Joint Meeting of Experts on the Regulations annexed to the European Agreement concerning the International Carriage of Dangerous Goods by Inland Waterways (ADN) (ADN Safety Committee)

Twenty-eighth session

Comments of the Austrian delegation on ECE/TRANS/WP.15/AC.2/2016/21 and Corr.1, Proposals to implement the new zone concept in ADN

Zoneneinteilung

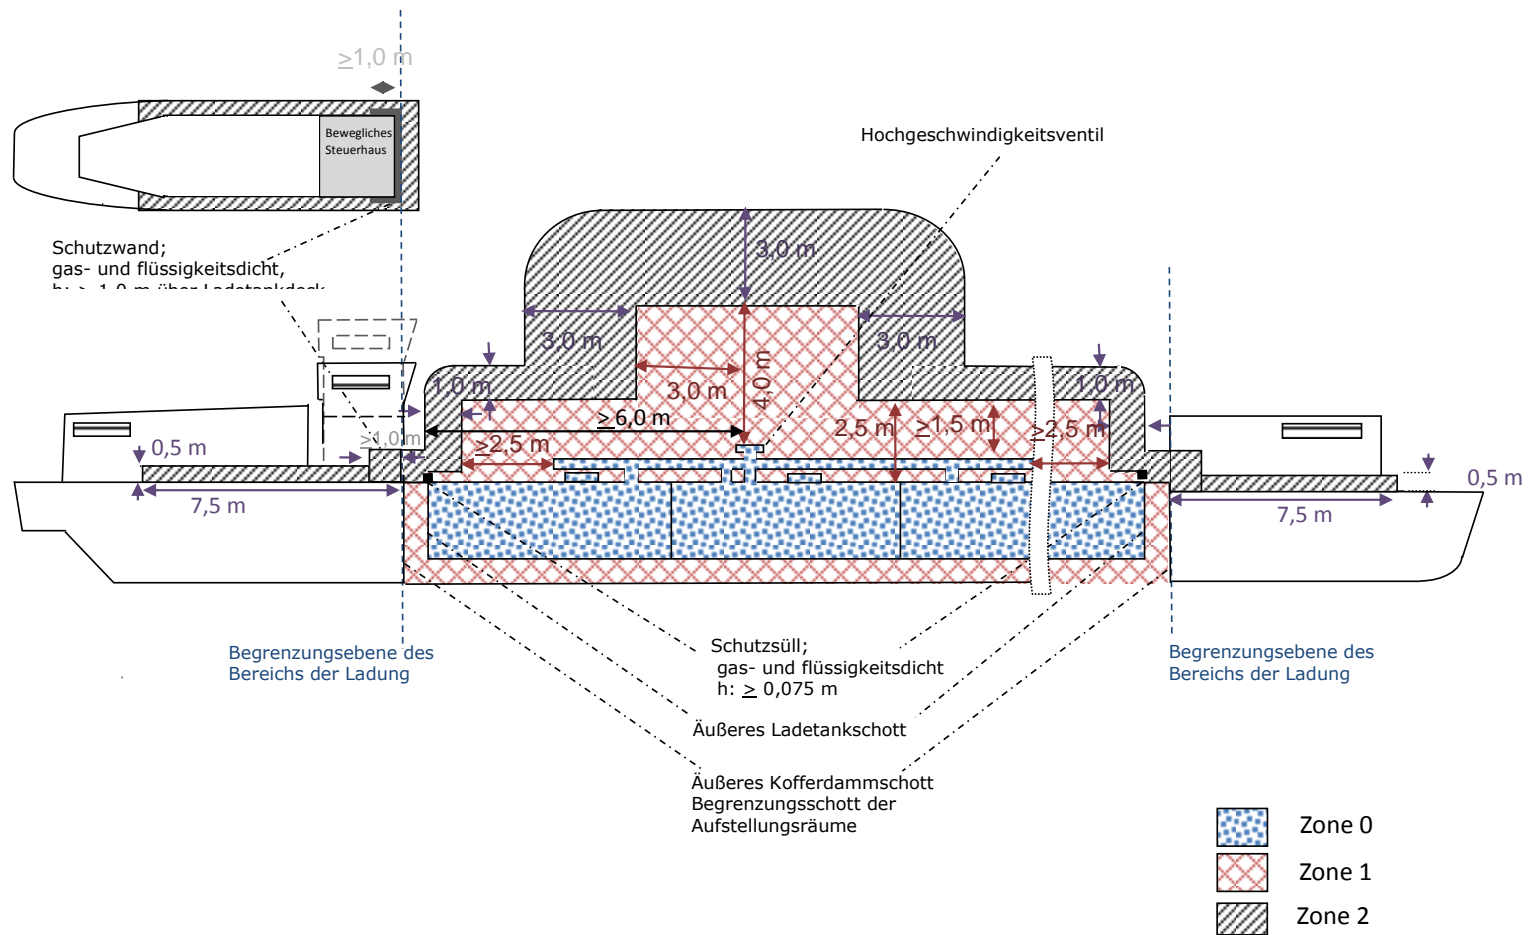
The protective coaming can be situated at the height of the outer cargo tank bulkhead (see drawing zoning) but maximum at a distance of 0.6 m to the outer cofferdam bulkhead or hold end bulkhead. The protection wall has always to be situated at the height of the boundary plane of the cargo area.

Does that mean that the low liquid tight coaming might be situated behind the high liquid and gas tight wall?

Comment [BB7]: Heißt das, dass das Schutzsüll hinter der Schutzwand angeordnet sein kann?

Comment [BB11]: Die Skizze stellt nicht dar, für welche Stoffe Explosionsschutz gefordert wird.
